寄件者: hhh <[REDACTED]>  
寄件日期: 2026年09月24日星期四 9:38  
收件者: Adrian Tsz Hin TAM/PLAND  
主旨: Planning Application No. A/NE-TKLN/131 --- Proposed Temporary Warehouse  
(excluding Dangerous Goods Godown) with Ancillary Facilities for a Period of 3 Years  
附件: 交通與安全說明以及交通流量数据\_01.pdf

## PROPOSED LAYOUT PLAN FOR TEMPORARY STRUCTURE

Drawing No.:  
PD-01

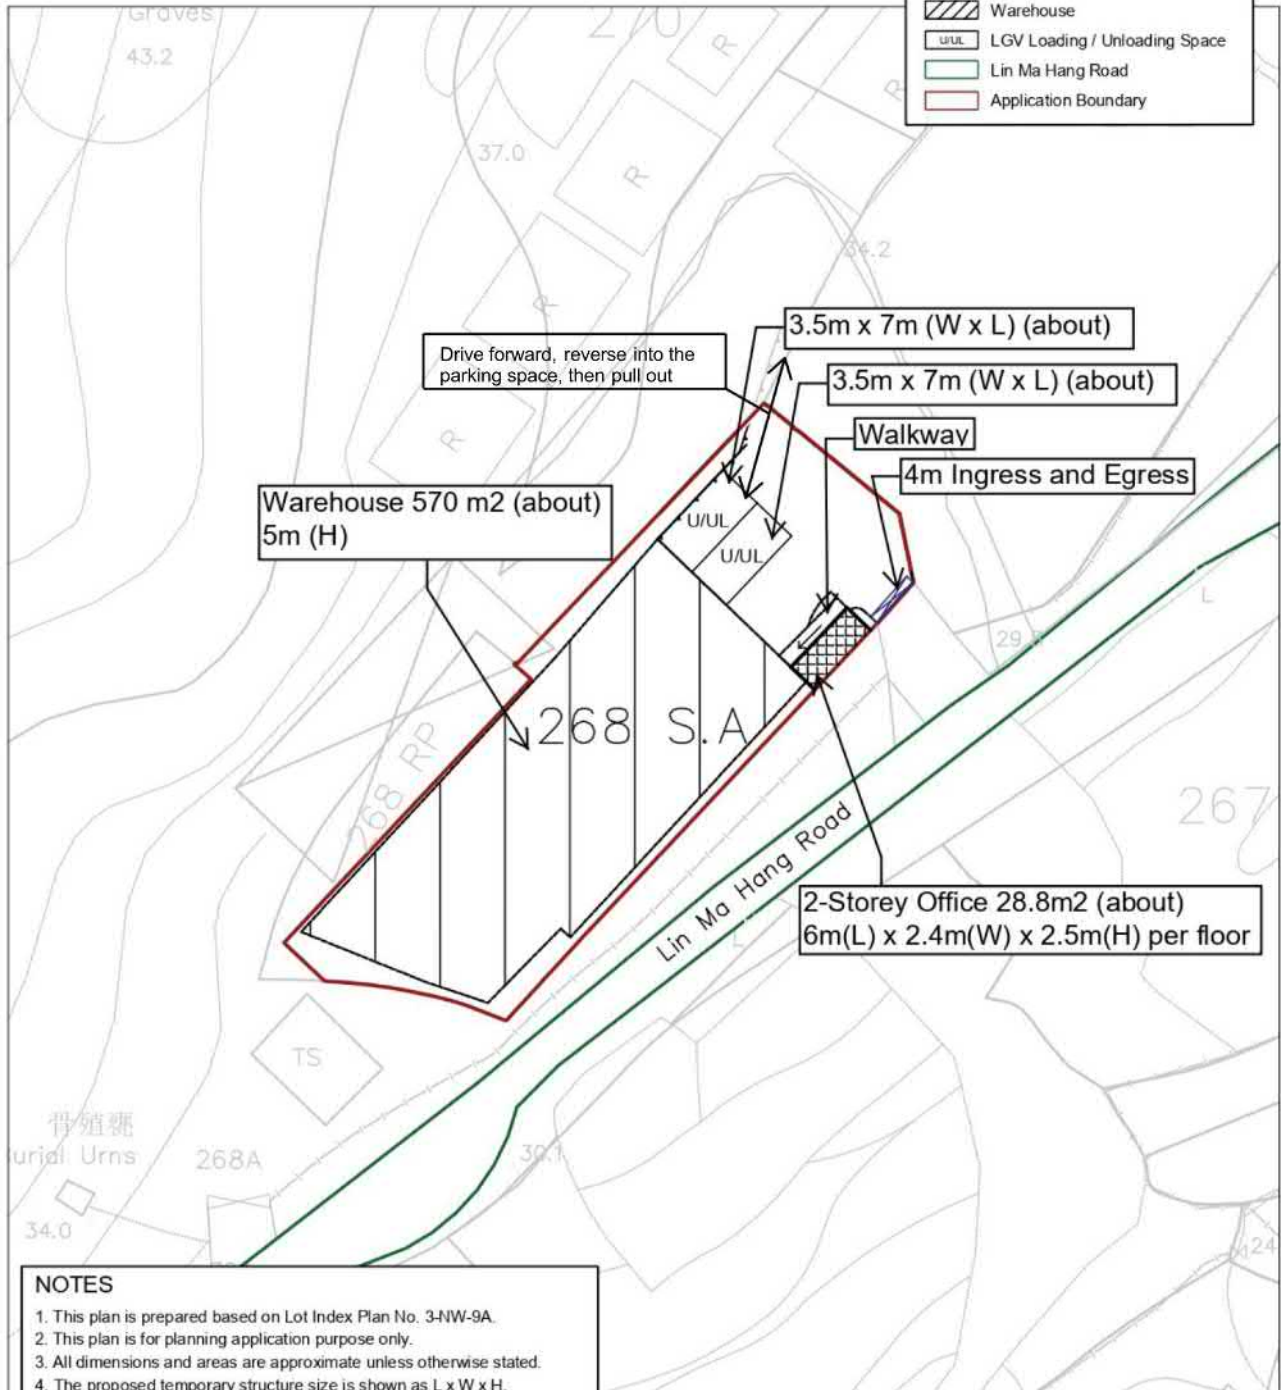
3、申請人須說明車輛出入口的寬度：  
車輛出入口寬度為 4 米出入口。

4、申請人須證明貨車進出申請地塊、

地塊內行駛及駛入駛出裝卸區的轉向操作空間充足，建議採用車輛轉彎軌跡分析佐證：

5、申請人須說明配套行人設施及管理措施，保障行人安全：

車輛在進出以及裝卸區域有足夠的操作空間，因為一般都是小型（5 噸以下）的車輛進行作業，車輛較為小，操作空間完全符合轉彎，另外在區域內有一條路直通過車輛向前倒後轉彎再駕駛離開裝卸區域的。

已經配有行人道進出，到時會在人行道邊上安裝護欄，標誌出人行安全通道方向，保障行人的安全。
